Wyszaków, dnia 10/12/2018

DEZ/Z/341/ZP- 41/2018

**Dotyczy: Przetargu nieograniczonego w przedmiocie:
Dostawa wyrobów medycznych jednorazowego użytku
do SPZZOZ w Wyszakowie.**

Rysunek:

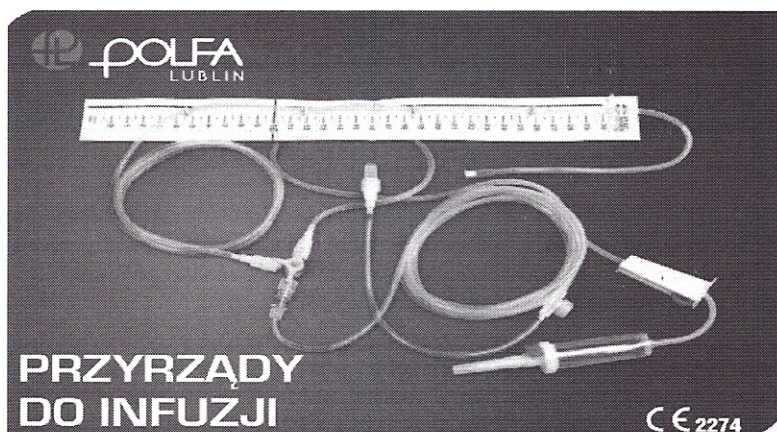
Pytanie 41: Zadanie 18, poz. 5: Czy zamawiający dopuści przyrządy do przetaczania płynów infuzyjnych z możliwością pomiaru osrodkowego ciśnienia żylnego OCŻ renamowanej firmy Polfa z powodzeniem stosowane w większości szpitali w Polsce:

Odpowiedź: Nie dotyczy. W przedmiotowym postępowaniu nie ma zadania nr 18.
